改善箇所説明図

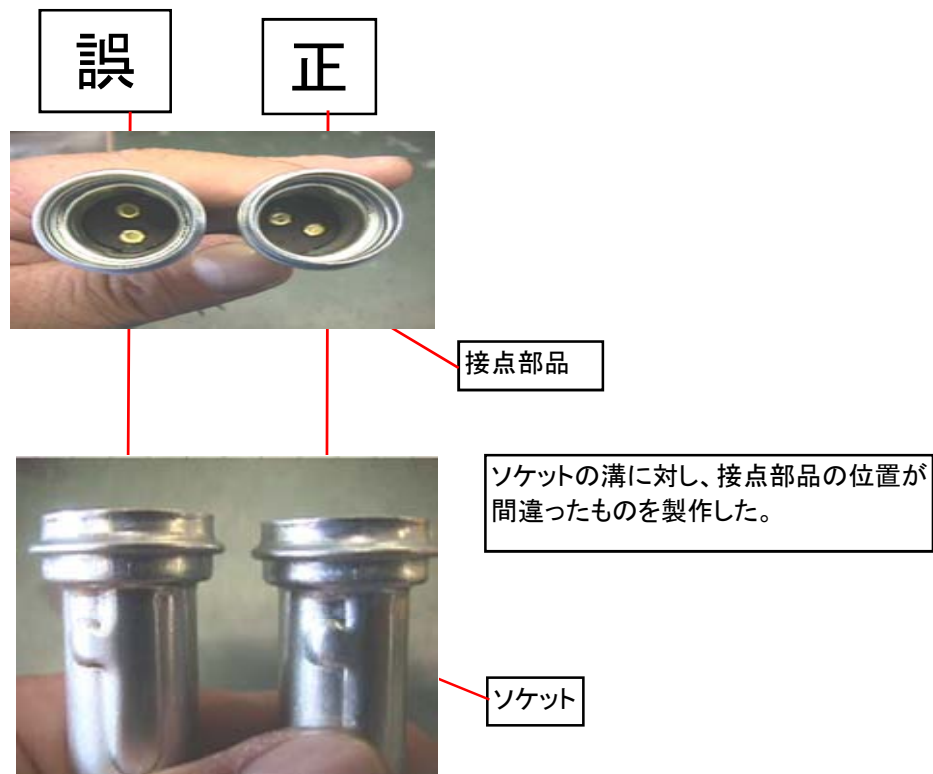
塵芥車の車両後部に備えている尾灯兼用の制動灯において、ソケットの端子部が間違っており取り付けられたものがある。そのため、走行時の振動等により、電球とソケットが接点不良を起こし、不点灯となるおそれがある。

全車両、当該ソケットを点検し、誤った部品が付いている場合には、当該灯火を正規品に交換する。
